三层弱电平面图

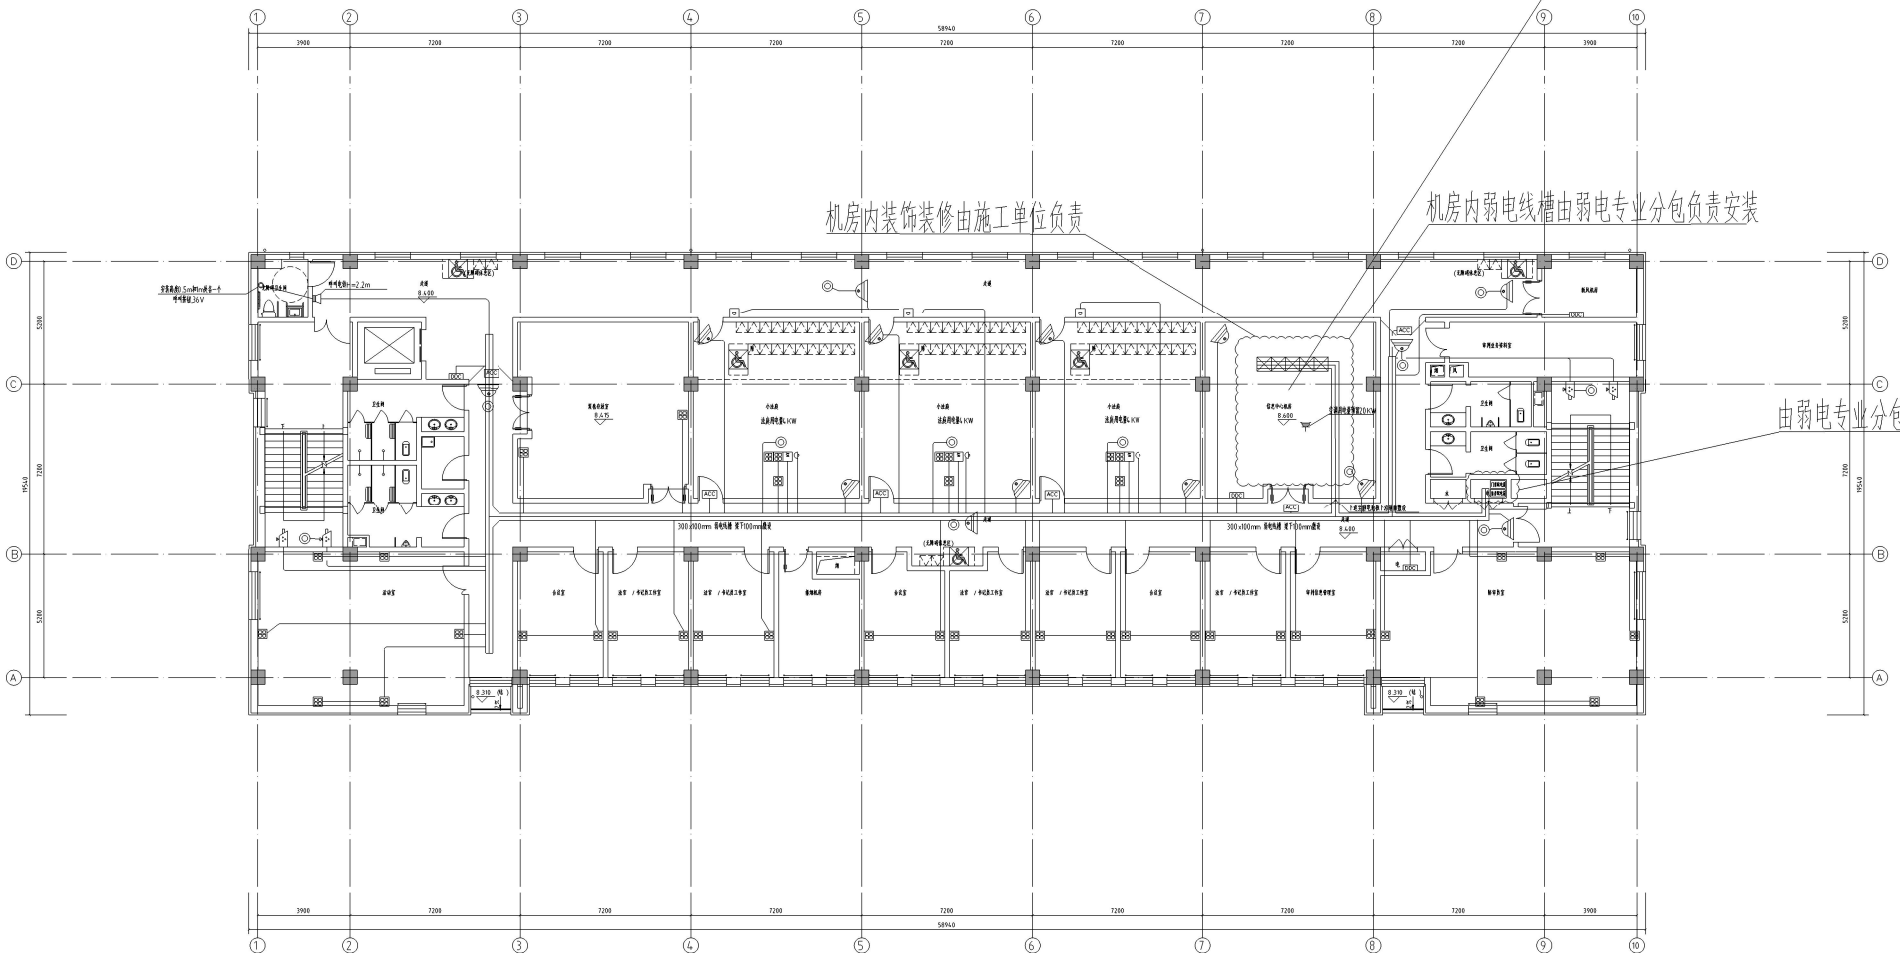
3层弱电竖井至信息中心机房水平桥架建议改为400*200规格
桥架进机房后下返至静电地板下沿地面敷设至机柜落位处。

机房内装饰装修由施工单位负责

机房内弱电线槽由弱电专业分包负责安装

由弱电专业分包负责统一加工安装
